Avis délibéré de l’Autorité environnementale sur l’aménagement du pôle-gare de Val-de- Fontenay (94)

n°Ae : 2020-90

Avis délibéré n° 2020-90 adopté lors de la séance du 24 février 2021

Figure 8 – Ambiance acoustique autour du pôle-gare (Source : dossier)

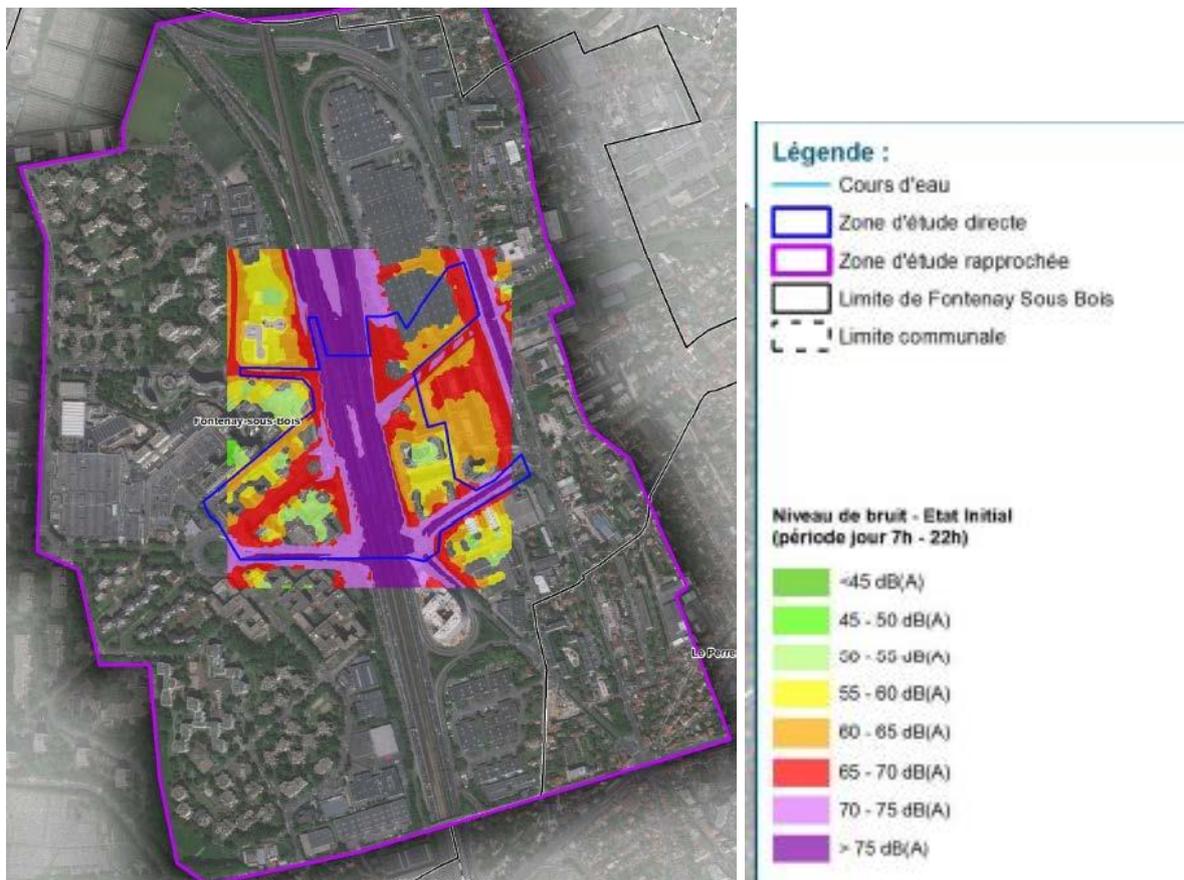
Cependant, le projet ne générant pas d'augmentation de trafic, aucune étude acoustique spécifique n'a été réalisée dans le cadre de l'étude d'impact et aucune mesure d'évitement ou de réduction n'est proposée, alors que l'aménagement prévoit la destruction¹⁰ puis la construction de 160 mètres d'écran acoustique. Le dossier précise toutefois qu'en application de l'arrêté préfectoral¹¹, les travaux seront interrompus entre 20 h et 7 h les jours ouvrés ainsi que toute la journée les dimanches et jours fériés. L'Ae observe que le contrat de développement territorial Paris Est entre Marne et Bois soulignait l'importance des points noirs de bruit dans la zone, ce que confirme la figure 8.

L'Ae recommande de décrire précisément les incidences, temporaires et ou permanentes, de la destruction voire du déplacement des 160 mètres d'écran acoustique pour les populations alentour et de prendre toutes les mesures nécessaires pour traiter d'éventuels points noirs de bruit.

Figure 10 – Répartition des flux à l'horizon 2035 à l'heure de pointe du matin (Source : Dossier)

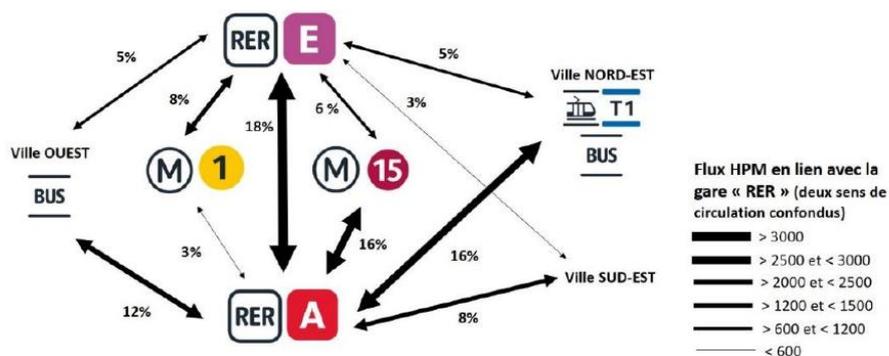
Au-delà de ces questions de desserte du pôle-gare, l'aménagement repose sur un postulat : celui d'une augmentation des flux en provenance de la partie est, en lien avec les opérations d'aménagement et l'arrivée du Tram 1 et du métro. Les améliorations effectuées entre 2024 et 2027, en dehors de la création d'un accès extérieur direct pour un des quais du RER A, portent dès lors sur la seule partie orientale, comme si la fonctionnalité ouest ne nécessitait pas d'optimisation. Le dossier ne permet pas en l'état d'étayer cette conviction sur laquelle s'appuient les projections (cf. figure 10). En outre, la distance, même considérée comme acceptable, au tramway – côté est, à un peu plus de 400 m de l'entrée est de la gare, semble réduire les possibilités d'intermodalité Tram/bus²⁰, voire Tram/RER surtout pour les personnes à mobilité réduite pour lesquelles cela constitue une distance conséquente avec plusieurs obstacles.

Les aménagements limités de voirie (création d'itinéraires cyclables, modification de la géométrie de la bretelle de sortie de l'A86, mise en œuvre d'une partie des services de stationnement des vélos) ne sont pas selon l'Ae de nature à remettre en cause le caractère routier du contexte. D'ailleurs, le dossier ne fournit aucune évolution des gains attendus en termes de report modal, ce qui ne permet donc pas de vérifier si le projet atteint l'objectif qu'il se fixe.
